Resolución de Alcaldía

N° 678-2022-MDCN-T.

Que, con Informe N° 032-2022-RLCHC-IO-MSTPVCII/SGSI/GM/MDCN-T, de fecha 27 de octubre del 2022, emitido por el Inspector de Obra, Ing. Roberto Luis Chipana Copaja, procede a evaluar y verificar lo consignado a la **PRESTACIÓN ADICIONAL DE OBRA N° 01 POR PARTIDAS NUEVAS Y DEDUCTIVO VINCULANTE N° 01**, del proyecto: "MEJORAMIENTO DE LOS SERVICIOS DE TRANSITABILIDAD PEATONAL Y VEHICULAR EN LA CALLE INTIORKO TRAMO AV. LOS PRECURSORES - AV. 01 EN EL DISTRITO DE CIUDAD NUEVA - PROVINCIA DE TACNA - DEPARTAMENTO DE TACNA", según el siguiente detalle:

➤ PRESTACIÓN ADICIONAL DE OBRA N° 01 POR PARTIDAS NUEVAS

Imagen 01: Ancho de la cresta del muro de contención existente.

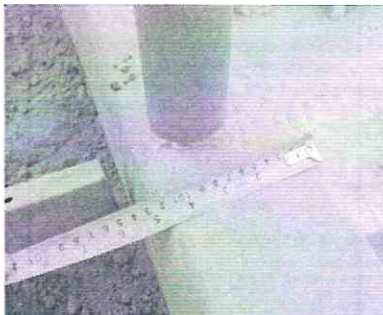
"Consulta por las partidas 01.02.01.10.06 SUMINISTRO E INST. DE BARANDA DE PROTECCION H=1.50M x 1.5 m, la plancha de 13 x 13 cm, supera el espesor del muro existente de 12cm de espesor, el perno expansivo que va en el lado mas corto del muro se encontrara a 1.5cm de la cara del muro, que al perforar fisura el muro, por lo que se consulta de necesidad de cambiar anclaje."

Hecho que se constata en la imagen 01, en donde se muestra que el ancho de la cresta del muro de contención existente tiene una longitud de 12 cm, ancho que no es coherente con la platina indicada en el expediente técnico.

"...SE ACEPTA LA PROPUESTA POR PARTE DE LA RESIDENCIA DE OBRA, SOBRE EL CAMBIO DE DISEÑO DE ANCLAJE, CON PLANCHAS 12X20CM Y PERNOS DE ANCLAJE DE 2/8", SEGÚN DETALLE 01, DEL FOLIO 02 (ANEXO AL PRESENTE INFORME)

Imagen 02: Clima húmedo en la ubicación del proyecto.

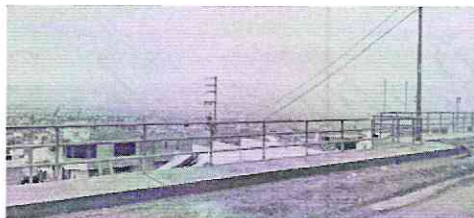
"Así mismo, la calle Intiorko donde se ejecuta la obra, se encuentra ubicada en la zona alta del Distrito de Ciudad Nueva, en constante humedad del ambiente desde las 6pm hasta las 7am por neblina, que deteriora rápidamente las estructuras metálicas, además el diseño de la baranda debe brindar la seguridad de la vía ante el peatón y las viviendas que se encuentran a un nivel inferior como se aprecia en foto 06. por lo que esta residencia recomienda el cambio de tecnología de la baranda metálica de fierro negro, por fierro galvanizado y su diseño, para contar con una BARANDA DE SEGURIDAD VIAL. En analogía a barreras de seguridad de la norma EG-2013, para un nivel de servicio bajo como en zonas urbanas de bajo volumen de tránsito donde predominen el tránsito de vehículos livianos con velocidades de hasta 50 km/h."

La elevada humedad relativa en la zona de ejecución del proyecto, denotada en la imagen 02, afecta directamente a la estructura de fierro negro proyectada, la corrosión metálica es un problema que se intensifica con la exposición a determinadas atmósferas, disminuyendo la vida útil del metal, creando deficiencias mecánicas en la estructura, provocando elevados costos de mantenimiento y/o colapso de la estructura.

Lo mencionado anteriormente se puede verificar en la oxidación producida en la estructura existente de fierro negro en la zona del proyecto (figura 03).

"...SE ACEPTA LA PROPUESTA DEL CAMBIO DE TECNOLOGÍA ENTRE EL FIERRO NEGRO POR FIERRO GALVANIZADO. SE ACEPTA LA PROPUESTA DE DISEÑO SEGÚN ESQUEMA 01: BARANDA DE FIERRO GALVANIZADO EXISTENTE DEL FOLIO N°01. (ANEXO AL PRESENTE INFORME)."
